Dotyczy wydania opinii do projektu budżetu obywatelskiego BO.D4.34/22 – Minuta dla Szkoły
Data pisma 20.05.2022 r.
Data wpływu 20.05.2022 r.

Nr**Dotyczy: WARUNKÓW TECHNICZNYCH NA ODPROWADZENIE WÓD OPADOWYCH I ROZTOPOWYCH Z PLANOWANEJ INWESTYCJI BUDOWY ZATOKI KISS & RIDE PRZY UL. CZERWIEŃSKIEGO.**

Dotyczy: Warunków technicznych na oświetlenie projektowanej zatoki Kiss & Ride na wysokości Szkoły Podstawowej nr 119 przy ul. Czerwieńskiego w Krakowie - DW.453.4.3.2023.

Dotyczy: PISMA DW.453.4.3.2023 Z DNIA 12 KWIETNIA 2023 R. WS. WYDANIA WARUNKÓW DLA UTWORZENIA ZATOKI KISS&RIDE PRZY UL. CZERWIŃSKIEGO NA WYSOKOŚCI SZKOŁY PODSTAWOWEJ NR 119 – DZIAŁKA 809 OBR. K-41.

grupa ZUE S. A.	NR OPR. ES/TP//99	RYS NR 2
SCHEMAT POŁĄCZEŃ ZEWN.		
ROZDZIELNICA NR: 4056

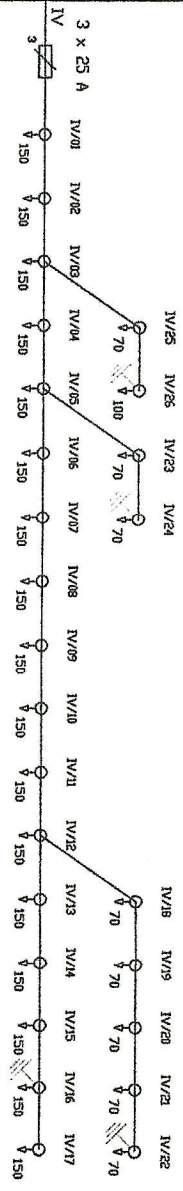
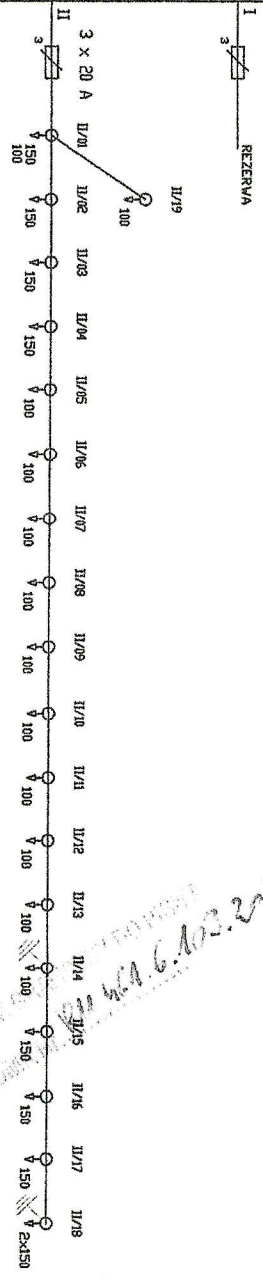
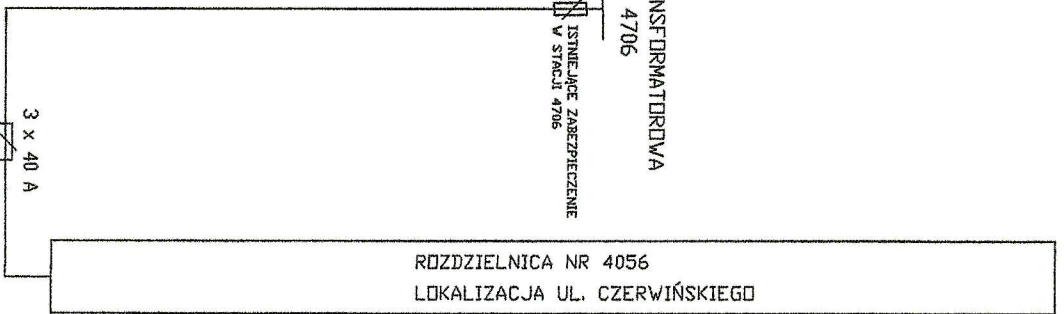
1. W rozpatrywanej lokalizacji istnieje oświetlenie zasilane z PZ4056. W załączeniu przesyłamy schematy o charakterze informacyjno-poglądowym.
2. Wszystkie projektowane urządzenia oświetleniowe muszą spełniać aktualne wymagania stawiane przez ZDMK (dostępne na www.zdmk.krakow.pl -> wytyczne dla projektantów).

3. Z przesłanych informacji nie wynika kolizja projektowanej zatoki Kiss & Ride z istniejącym oświetleniem.
4. W przypadku konieczności przebudowy/doświetlenia do wymaganego poziomu zaprojektować przebudowę oświetlenia linią kablową doziemną w oparciu o następujące wytyczne:
